## Reakce na oponentní materiál

**Prezentace „Problematická místa Územní studie nadřazené dálniční a silniční síť  
v jádrovém území OB3 metropolitní rozvojové oblasti Brno“**

**zpracovaný [redacted] v září 2019.**

## REAKCE ZPRACOVATELŮ ÚS JMK

# Tranzitní doprava v rámci TEN-T

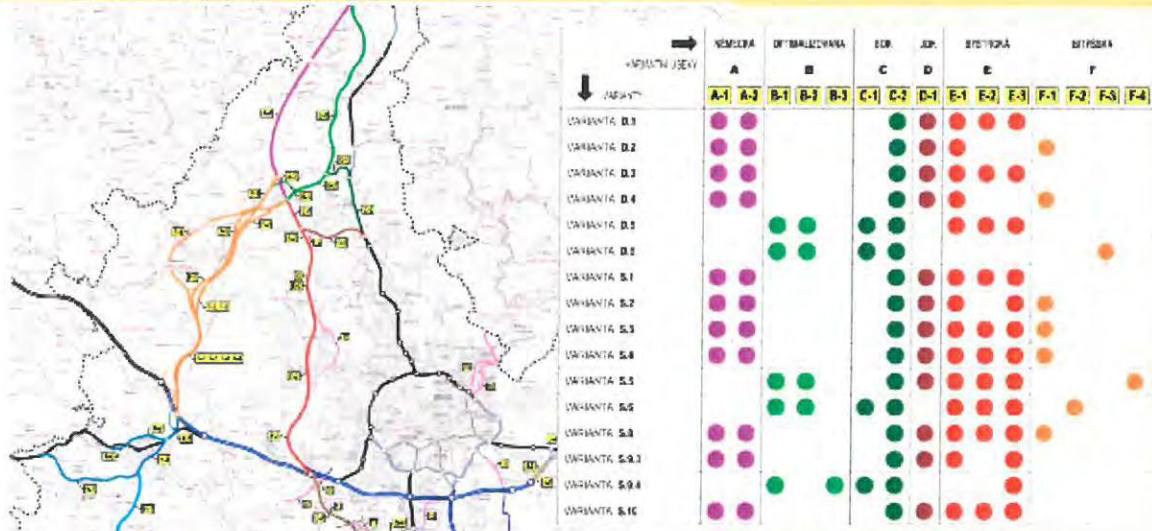
- Dle studie tranzit na D43 pod 4 %

**Proč stavíme dálnici transevropského významu, když po ní nemá jezdit tranzit?**

D43 v jakékoli podobě k sobě bude tranzitní dopravu přitahovat, což je v souladu s podstatou sítě TEN-T.

**Komunikace 43 na území Jihomoravského kraje bude sloužit především pro zajištění brněnských aglomeračních vztahů a nebude přenášet významné tranzitní vztahy.**

Žádné modelové stavy – a to dlouhodobě – neprokázaly, že by komunikace „43“ měla natahovat významné tranzitní vztahy evropského významu. Podíl tranzitu, tudíž automobilů, jejichž zdroj či cíl leží mimo brněnskou aglomeraci, tvoří jednotky procent. V případě tras komunikace „43“ se pak podíl tranzitu pohybuje vždy mezi 4-5 % z celkového počtu vozidel na daném profilu. Globální (comprehensive) síť TEN-T, do které je komunikace zařazena, nemá za primární cíl přenášet nejvýznamnější dálkové toky a zlepšit přeshraniční spojení v rámci EU, což je dle Nařízení Evropského parlamentu a rady (EU) č. 1315/2013 úkolem hlavní sítě (core). Nepředpokládá se tedy, že realizací komunikace č. 43 v úseku D1–D35 radikálně změní chování řidičů – tedy že se změní „nadmárodní“ zdroje a cíle dopravy. Žádný z doposud zpracovaných oficiálních modelů dopravy neprokázal výrazné změny v chování dopravního proudu v nadnárodním ani v celostátním měřítku. Z tohoto důvodu nelze, na základě dostupných dat, hovořit o riziku změny chování řidičů.

Uvedené propojení Štětín–Vídeň na své trase přes Polsko neprochází významnými centry osídlení, které by zvyšovaly její význam, a nemá potenciál pro zásadní zvýšení intenzit dopravy na komunikaci „43“. Nejvýznamnější část dopravního zatížení v uvedeném severojižním směru bude přenášet hlavní síť TEN-T tvořená v Jihomoravském kraji dálnicemi D1 a D52.

# Zajímavý závěr studie

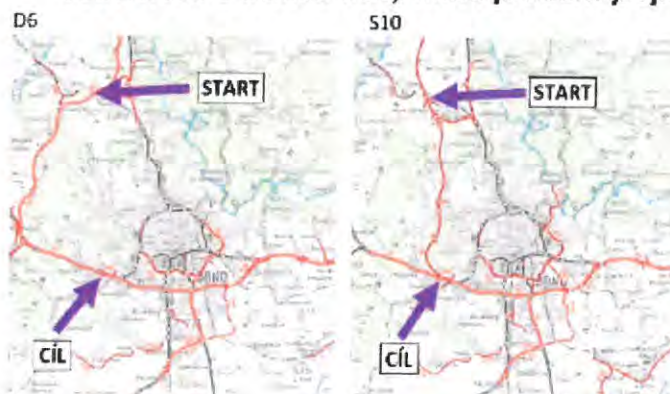
- **Severo-západní oblast funguje dle studie nezávisle na ostatních oblastech:**

*„Vzájemné ovlivnění segmentů řešeného území (severozápadního s komunikací „43“, jihozápadního s JZT, JT a VJO a jihovýchodního především s východní částí dálnice D1) je zanedbatelné, fungují víceméně nezávisle na sobě“<sup>1</sup>*

- **Proto by mělo být trasování „43“ posuzováno samostatně pouze v dané oblasti.**

**Uvedený text prezentace je zjednodušující.**

Každá sledovaná oblast je v zásadě řešena samostatně, celkově však tvoří jeden celek, který se více či méně ovlivňuje. Hodnocení lze udělat pro jednotlivé segmenty samostatně, výsledek však musí dát obraz o celkové koncepci celého území.

# Dopravní modelování

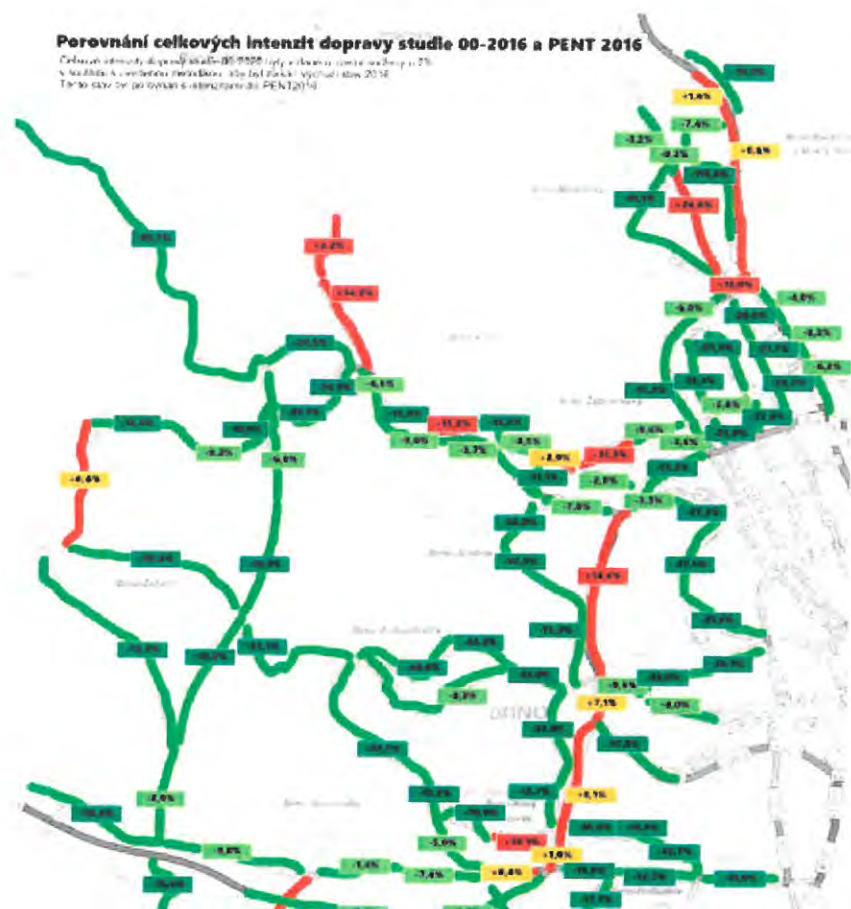
- Studie je založena na dopravním modelování, jeho chyba se pak promítá do všech dalších částí studie a dále již pouze narůstá.
- **Odpovídá dopravní model skutečnosti?**
- Jaká je nejistota vstupních dat a přesnost modelování? Studie uvádí pouze: „... *reálná skutečnost se může lišit od dokladovaných hodnot o více než 10 %*“<sup>1</sup> tedy třeba i 300 %
- Nezdá se ovšem, že by toto někoho znepokojovalo, kraj tvrdí, že bližší informace o přesnosti modelování neexistují!<sup>2</sup>

**Dopravní model JMK je objektivním podkladním materiálem využitý v územní studii. Dopravní modelování je předpověď výhledového stavu dopravy. Z jeho povahy je vyloučeno, aby byl shodný s budoucím skutečným stavem. Pouze z důvodu, že je výhledový stav hypotetický, nelze dovodit, že vyhodnocení, ve kterém byl tento stav použit, je neodpovídající a nerealistické.**

Je dlouhodobě využíván při plánování a projektové přípravě dopravních staveb na území Jihomoravského kraje, a to včetně Ministerstva dopravy a ŘSD. Tím je dlouhodobě potvrzována jeho relevantnost. Použití dopravního modelu JMK v rámci zpracování územní studie bylo nejlepším dostupným řešením.

Dopravní modelování je obor, který se snaží v co největší možné míře navodit budoucí stav odpovídající realitě. U modelování je z jeho povahy vyloučeno, aby bylo zcela přesně předpovězeno. Z toho však nelze dovozovat, že jeho vyhodnocení je neodpovídající a nerealistické.

Dlouhodobě se chyba modelu ve výhledových stavech pohybuje kolem 10 procent (přičemž se může na různých úsecích nebo křižovatkách lišit), což je v dopravním oboru obecně předpokládaný výsledek. Nikdy totiž nelze v reálném období (např. za 10 či 20 let) docílit takový stav, který byl uvažován v modelu. Konkrétní situace území a všechny vlivy, které zde působí, nelze modelem postihnout (rozvoj území, ekonomická situace, okolní uzavírky, úprava dopravního značení,...), přesto lze podle zkušeností na vybrané síti konstatovat, že se reálný stav přibližuje modelovému stavu. Proto lze uvažovanou odchylku (plus a minus 10 %) považovat za dostatečnou pro popis dopravních situací

Vyvozovat z textu „může se lišit o více než 10 %“, že to může být třeba i o 300 %, je sice matematicky správné, ale jinak irelevantní.

Podivné vstupní  
intenzity dopravy  
dle studie v  
porovnání s daty  
Brněnských  
komunikací na  
úrovni ulic

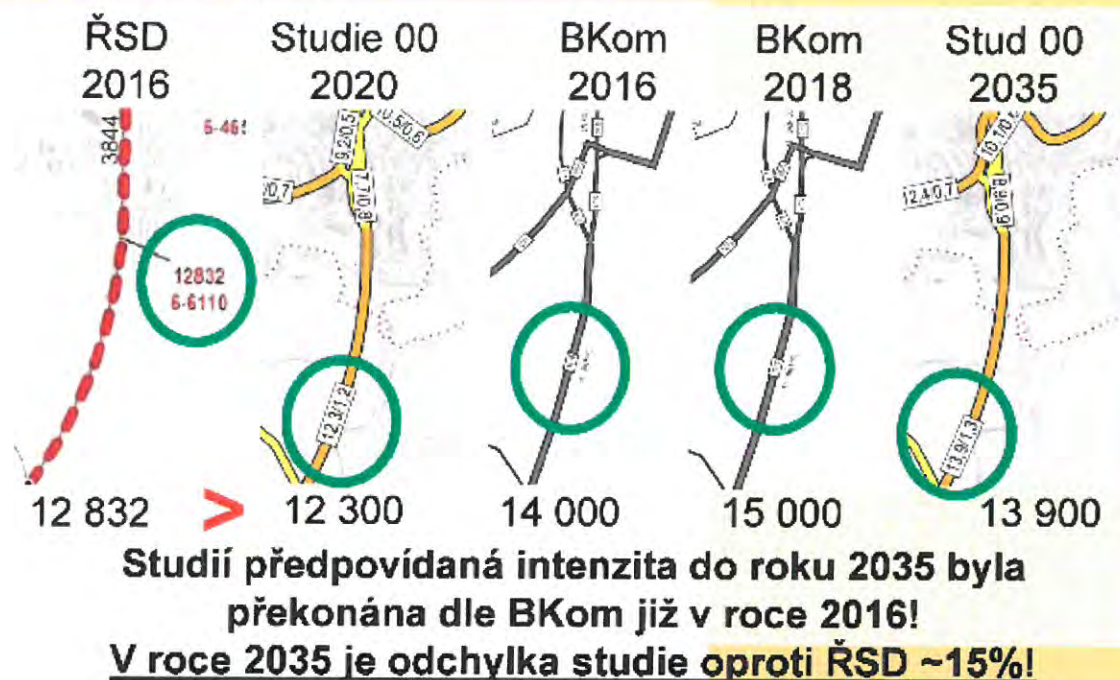
zelená barva  
značí  
podhodnocení  
celkových intenzit  
dopravy studií,  
červená  
nadhodnocení.

Zobrazené komunikace  
uvažovány jako  
Brněnské

**Dopravní model BKom a dopravní model HBH nelze porovnávat. Jsou vytvořeny pro jiný účel, jiným způsobem a na základě rozdílných přístupů.**

Vzhledem k tomu, že územní studie byla určena pro nalezení nejvhodnějších dopravních řešení v rámci rozsáhlé oblasti v rámci centrální části Jihomoravského kraje, byl pro modelování použit dopravní model JMK udržovaný společností HBH Projekt, který se standardně používá při plánování a projektové přípravě dopravních staveb na území Jihomoravského kraje, a to včetně Ministerstva dopravy a ŘSD. Tím je dlouhodobě potvrzována jeho relevantnost.

Dopravní model BKom naopak pracuje s dopravou jen na území města Brna, kde vychází také z podrobnějších dílčích měření intenzit dopravy prováděných průběžně. Nepracuje pak s hodnotami „ročního průměru dopravní intenzity“ (RPDI), ale s průjezdy vozidel za 24 hodin. V rámci města jsou tedy jeho výstupy přesnější a odpovídají sčítání dopravy v reálném čase. Fungování obou modelů je rámcově „sladěno“ na hlavních přechodových bodech na perimetru/kordonu města, jejich výsledky uvnitř města se ale mohou lišit.

Vzhledem k tomu, že model BKom se zabývá pouze městem Brnem a není technicky reálné kombinovat při tak rozsáhlé práci oba modely, byl pro modelování využit pouze model JMK, který chování dopravních proudů popisuje s ohledem na cíl studie dostatečně.

## Objektivně hodnotitelná data studie ignoruje, hodnocení střetů s technickou infrastrukturou

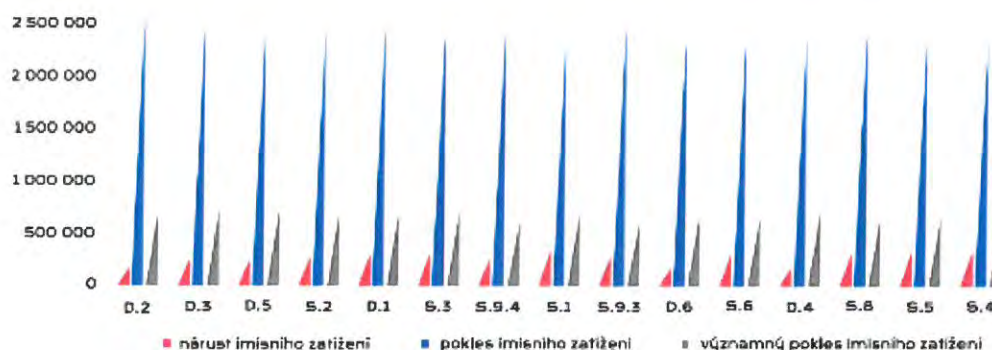
- „Varianta S.10, která obsahuje spolu s variantami S.2, S.5 a S.8 nejvíce navržených komunikací, patří do skupiny variant s vyšší mírou zatížení, avšak... ve všech případech se jedná o technicky standardně řešitelné střety, a proto nemohou být výsledky tohoto porovnání limitujícím faktorem pro výběr nejvhodnější varianty.“<sup>1</sup>
- Proč bylo vůbec vypracováno, pokud výsledky nemají vliv na výběr varianty?

**Zpracování porovnání variant s hlediska vlivů na technickou infrastrukturu vychází z požadavků zadání územní studie, kde bylo požadováno u prověřovaných řešení minimalizovat střety s limity využití území.**

Technická infrastruktura v daném území tvoří poměrně hustou síť tras a zařízení různého charakteru, včetně prvků celostátního významu. Prvky sítě technické infrastruktury (vodního hospodářství, energetiky apod.) mají ze zákona stanovená ochranná pásma a tvoří tak limity pro využití území. Hodnocení případných střetů s těmito limity využití území vedení bylo proto součástí územní studie.

Při konkrétní analýze a hodnocení střetů (křížení nebo souběhů) se sítěmi technické infrastruktury bylo zjištěno, že žádné z potenciálně dotčených vedení netvoří nepřekročitelné omezení pro realizaci dané dopravní stavby. Jinak řešeno, že při dnešní úrovni stavitelství je řešení zjištěných střetů řešitelným problémem, který sám o sobě nemůže znemožnit nebo výrazně omezit realizovatelnost daného záměru.

# Rozptylová studie - abstrakt

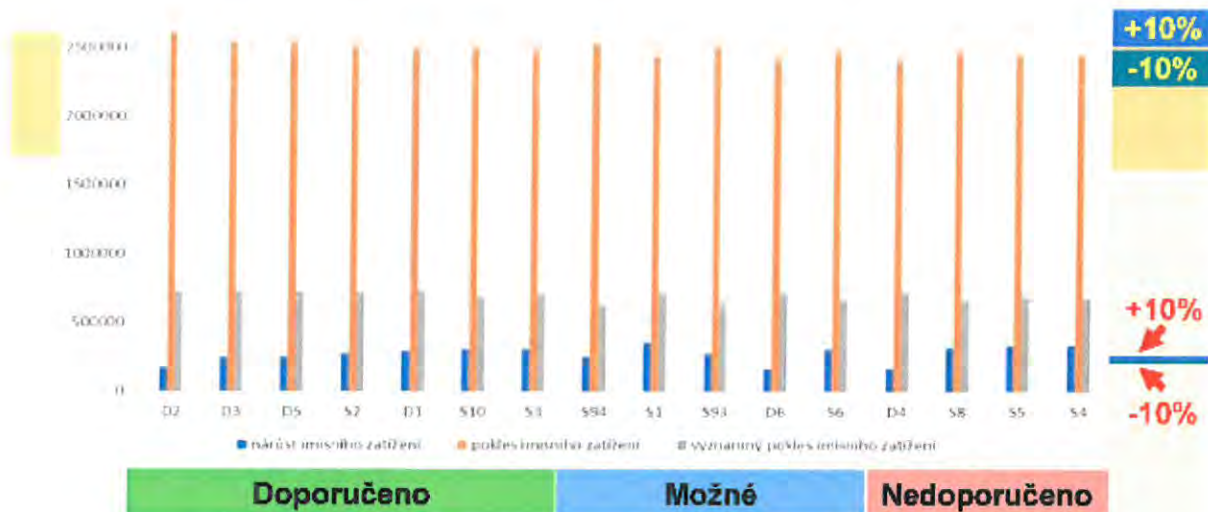
Z grafu zveřejněného v abstraktu studie bohužel není možné nic rozumného odečíst.

**Graf je v Abstraktu II. etapy ÚS JMK srozumitelně popsán včetně závěrů (viz str. 43).**

Graf obsahuje stejné informace jako původní graf obsažený v Dodatku územní studie na str. E-14. Liší se pouze jeho grafické zpracování – barevnost je odvozená od barev v logu Jihomoravského kraje, tvar původních sloupců byl převeden do trojúhelníků, přičemž jejich výška je ale zachována.

Abstrakt slouží jako shrnutí rozsáhlé dokumentace 2. etapy ÚS JMK a podklad pro lepší orientaci v celé dokumentaci. Snahou bylo jeho kvalitní a pro čtenáře zajímavé grafické zpracování. Vzhledem k tomu, že obsah grafu je v textu Abstraktu i samotné ÚS JMK popsán, je poznámka o nečitelnosti grafu v prezentaci nepřipadná.

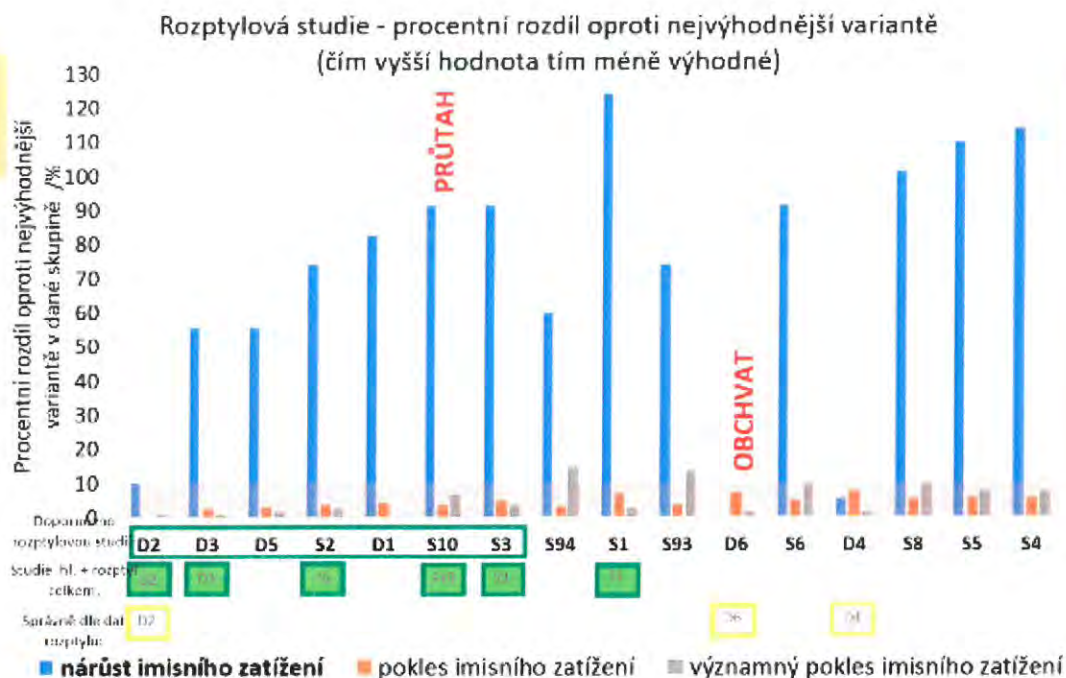
Podle jakého konkrétního kritéria jsou varianty doporučeny, nebo nedoporučeny? V metodice **není uvedeno žádné kritérium!**

Pokles imisního zatížení je v tolerančním pásmu 10% a je vzhledem k chybě statisticky nevýznamný! Oproti tomu nárůst nového imisního zatížení má vypovídající hodnotu!

**Kritéria použitá pro porovnání variant jsou v rozptylové studii uvedena. Způsob zpracování rozptylové studie je pro porovnání variant v rámci územní studie relevantní a dostatečný.**

Kritéria a způsob porovnání variant jsou uvedena v textu rozptylové studie (Dodatek 2. etapy ÚS JMK, str. E-13), kde se mimo jiné uvádí: „Pro možnost srovnání jednotlivých variant byl použit přepočtený vypočtených imisních koncentrací v území na počet lidí v území trvale bydlících. Z vypočtených průměrných ročních koncentrací hodnocených látek byl pro každou návrhovou variantu vypočten rozdíl imisních koncentrací v dané variantě oproti nulové variantě roku 2035. Rozdíl vypočtených imisních koncentrací v návrhové a nulové variantě byl zpracován pro řešené území jako celek i pro jednotlivé budovy nacházející se uvnitř vymezeného území. (...) Jednotlivé budovy pak byly pro každou variantu rozděleny na základě vypočtených rozdílů průměrných ročních koncentrací na budovy, u kterých dojde k nárůstu imisního zatížení, poklesu imisního zatížení nebo významnému poklesu zatížení. Jako významný pokles je přitom označován pokles vypočtených imisních koncentrací v navrhované variantě oproti nulové variantě roku 2035 o více než 1 % příslušného imisního limitu. (...) Pro srovnání variant byla použita celková suma počtu obyvatel bydlících v území, kde dojde k celkovému a významnému nárůstu / poklesu imisního ztížení hodnocenými látkami.“

Rozdíl imisních příspěvků byl spočten pro každou variantu a každou hodnocenou znečišťující látku s dobou průměrování jeden kalendářní rok samostatně. Pro každou z těchto látek byl dále samostatně spočten počet obyvatel s nárůstem, poklesem nebo významným poklesem imisního zatížení v dané variantě oproti nulové variantě výhledového roku 2035. Suma obyvatel, u kterých dojde k uvedené změně imisního zatížení v aktivní variantě oproti variantě nulové u kterékoliv znečišťující látky s dobou průměrování jeden kalendářní rok, byla kritériem pro rozdělení variant do 3 kategorií (doporučované, možné a nejméně efektivní). Tento postup byl zvolen zejména z toho důvodu, že změny imisního zatížení pro jednotlivé látky nemají přímou závislost z důvodu jejich rozdílných fyzikálně chemických vlastností.

Modelování rozptylové studie vychází z dat dopravního modelu. Intenzity z dopravního modelu byly do výpočtu rozptylové studie převzaty v plné výši; s případnou nejistotou dopravního modelování se v rámci rozptylové studie neuvažuje. Pro srovnání variant je toto řešení dostatečné a relevantní.

## Pro SZ shodné varianty – šumy okolí

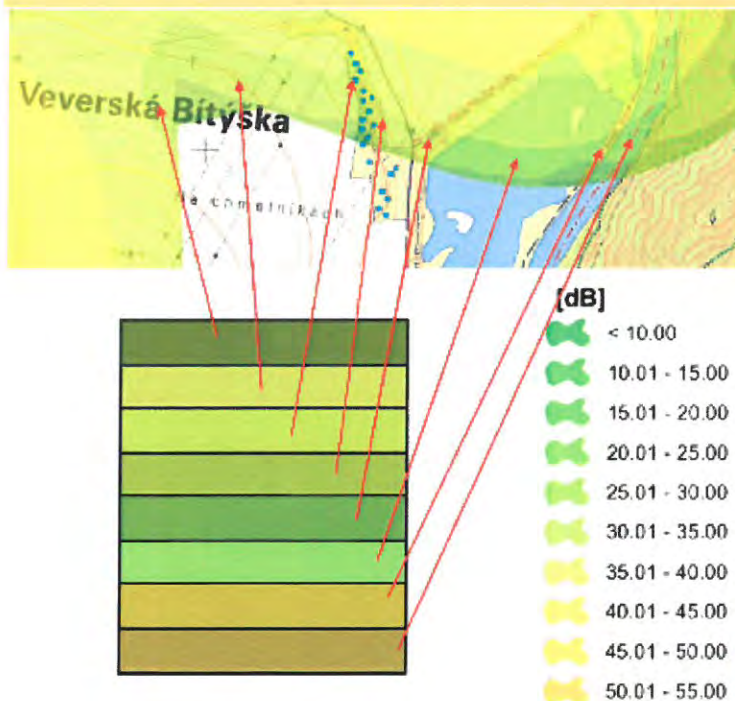
**D4 vs D2  
v SZ oblasti  
Brna zcela  
totožné**

**Vyhodnocení  
zatiženo  
šumy okolí!**

Z tohoto důvodu  
nemohou být  
výsledky této  
části studie  
použity pro volbu  
vhodné varianty  
v SZ oblasti  
Brna!

**Uvedené závěry jsou zavádějící a založené na neznalosti a zjednodušení.**

Územní studie komplexně porovnávala varianty silniční a dálniční sítě v rámci celého řešeného území. Neposuzovala varianty řešení pouze v dílčích oblastech řešeného území (např. severozápadní oblasti). Použitý způsob hodnocení byl součástí zadání územní studie a byl kladně konzultován s dotčenými orgány státní správy i s odbornou veřejností. Územní studie porovnávala varianty dálniční a silniční sítě (existující a doplněné) jako jeden komplexní systém. Komplexní hodnocení lze provádět pouze na komplexním území.

Hodnocení dílčích složek (imisní a hluková zátěž) bylo v souladu se zadáním provedeno pro řešené území jako celek, jednotlivé jeho části se nehodnotily samostatně. Výsledky za oblast rozptylu a hluku byly pouze jedním z kritérií pro volbu nejvýhodnějších variant (společně s dopravně-urbanistickým porovnáním a porovnáním z hlediska životního prostředí).

Na uvedeném příkladu srovnávající varianty D.2 a D.4 je patrný velmi významný vliv Jihozápadní tangenty (JZT), která odvádí velké množství vozidel z dálnice D1 v lokalitě Bohunice, kde tím pádem dochází k významnému snížení emisní i hlukové zátěže. To se pak projeví v rozdílném hodnocení variant s JZT a bez JZT.

## Co si kraj koupil za 20 milionů Kč ?

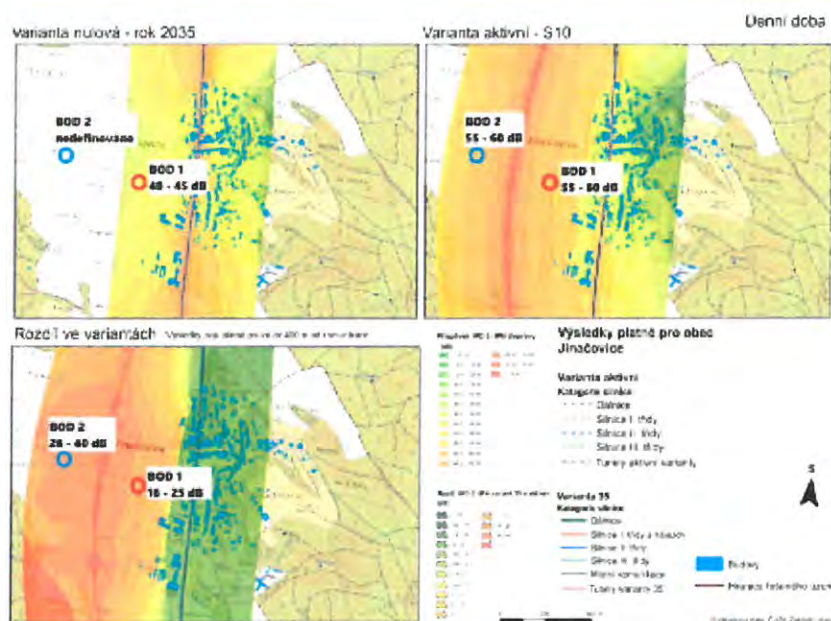
Obrázky, ze kterých nelze odečíst hodnotu!

Barevná škála je neoddělitelně sečtena s barvou mapového podkladu.

**Pro znázornění tematické nadstavby byla použita standardní kartografická metoda.**

Mapy hodnocených charakteristik jsou zpracované standardní kartografickou metodou (barevné rozlišení polí mezi jednotlivými izofonami), přičemž byly jako topografický poklad použity Základní mapy ČR (ČÚZK), které jsou dostupné přes webové služby. Většina populace dokáže u zvoleného druhu zobrazení topografický podklad od tematické nadstavby rozlišit a sdělovanou informaci správně interpretovat. Mapy nebyly exportovány za účelem strojové interpretace dat, pro kterou může být tento způsob zobrazení problematický.

Mapy byly exportovány do formátu PDF, ve kterém byly odevzdány objednateli. Tento formát je standardním způsobem přenosu dokumentů a je široce používán pro jejich zobrazení na jiných zařízeních bez nutnosti instalace speciálních programů.

Pokus o degradaci územní studie prostřednictvím přiřazení „vlastní“ barevné škály autora nic neprokazuje.

## Hluková studie – nezveřejněná data

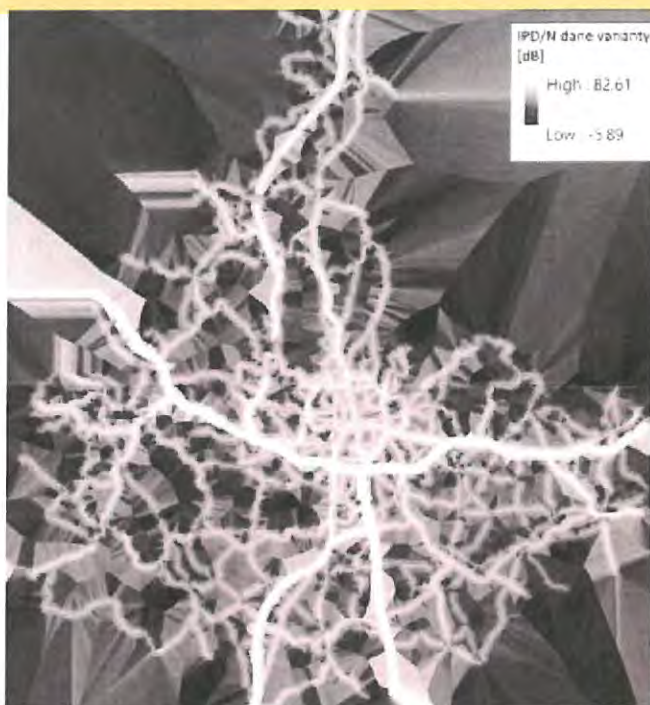
**Jak je možné provést v BODě 2 rozdíl IPD? Ze zveřejněných dat to není možné!**

Citace studie: „je nutné připomenout skutečnost, že výpočty modelu hlukové zátěže byly provedeny pouze do vzdálenosti 400 m od komunikace a ve větší vzdálenostech nejsou tyto výsledky platné“.

**\*Výsledky jsou platné pouze do 400 m od komunikace**

**Hluková studie byla zpracována pro územní studii způsobem dostatečným pro porovnání variant a nalezení potenciálně problematických míst, kde bude nutné řešit protihluková opatření. Modelování hlukové zátěže do 400 m od komunikace dává dostatečnou jistotu objektivně porovnat varianty mezi sebou.**

Výpočty hlukové zátěže byly vytvořeny pro denní (od 6:00 do 22:00) i noční dobu (od 22:00 do 6:00). Intenzity celkové dopravy během 24 hodin byly přepočteny mezi denní a noční dobu (viz hluková studie). Výpočty byly provedeny do vzdálenosti 400 m od silniční komunikace. V této vzdálenosti jsou na komunikacích již obvykle dodržovány hodnoty akustických tlaků  $L_{Aeq16h}$  60 dB v denní době a  $L_{Aeq8h}$  50 dB v noční době, a nedochází tak zpravidla k překročení stanovených limitů pro chráněný venkovní prostor staveb, což je možné ilustrovat i na jiných dokumentacích, které se touto problematikou zabývaly (např. dokumentace EIA zpracovávané ke konkrétním dopravním záměrům). Výjimky z tohoto pravidla tvoří obvykle pouze komunikace na vysokých náspech bez protihlukových opatření.

Způsob výpočtu hlukové studie a způsob práce s výsledky (vč. tvorby rastrových výstupů) je popsán v samotném textu HS a blíže pak rozepsán v doplňujícím dokumentu (Detailní popis metodického postupu při zpracování hlukové studie v rámci „Územní studie nadřazené dálniční a silniční sítě v jádrovém území OB3 Metropolitní rozvojové oblasti Brno“).

## Hluková studie – neveřejná data a postupy

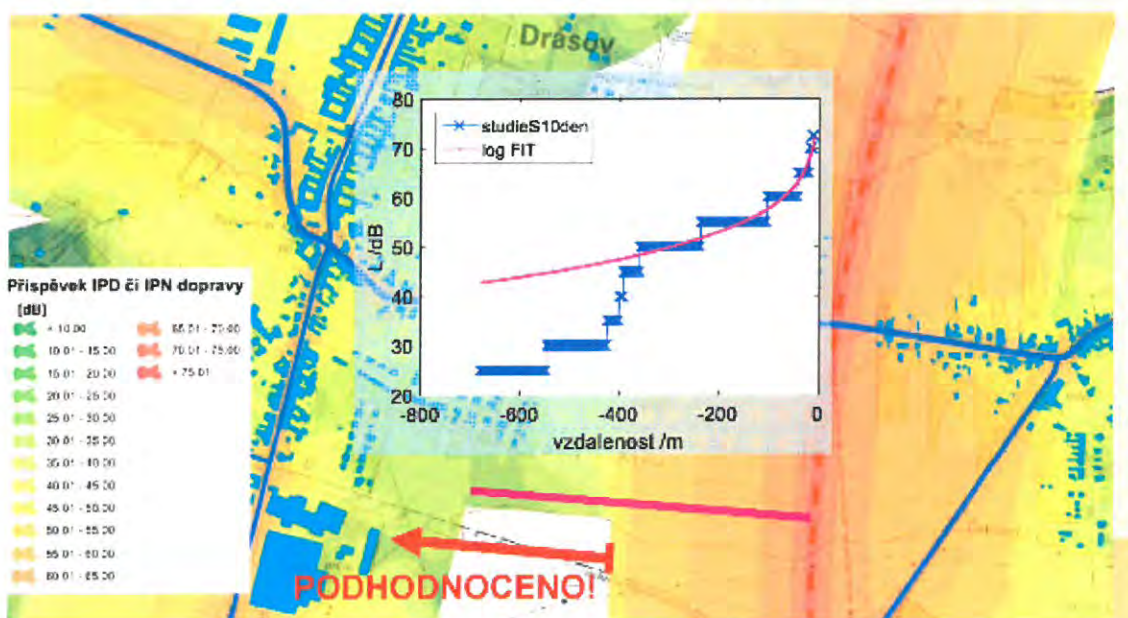
Rastry vytvořené interpolací.

Jsou interpolované nebo spíše extrapolované oblasti dostatečně věrohodné pro zahrnutí do studie?

Proč tento postup nebyl v metodice uveden?

Jakým způsobem je provedena následná kalibrace rastru?

**Problematika výpočtu a modelování je vysvětlena ve zveřejněné detailní metodice hlukové studie. Takovýto způsob výpočtu a modelování dává v ÚS JMK dostatečnou jistotu objektivně porovnat varianty mezi sebou.**

Nulová varianta 00-2020 byla v rámci vnitřní kontroly porovnávána se skutečnými měřeními a hlukovými studiemi i jiných autorů. Validace probíhala vůči rastrovým podkladům. Srovnány byly hodnoty naměřené v konkrétním bodě měření s hodnotou tohoto bodu vůči rastrovému podkladu. Na základě tohoto srovnání mohlo dojít k případným úpravám nastavení modelu, aby vypočtené hodnoty lépe korespondovaly s naměřenými.

Samotný výpočet a modelování hlukové zátěže probíhaly v prostředí softwaru LimA, který je primárně určen pro výpočet hlukové zátěže. Vypočtené hodnoty byly dále exportovány v síti bodů v kroku 10 m, které byly následně zpracovávány a vyhodnocovány v prostředí GIS. V GIS softwaru dochází při vykreslování rastrů k interpolaci výsledků z vytvořené sítě bodů, Interpolace hodnot má na přesnost prezentovaných výsledků zanedbatelný vliv, a to zejména s ohledem na účel a měřítko Územní studie a míru známých technických řešení záměrů. Takovýto způsob výpočtu a modelování dává v ÚS JMK dostatečnou jistotu objektivně porovnat varianty mezi sebou.
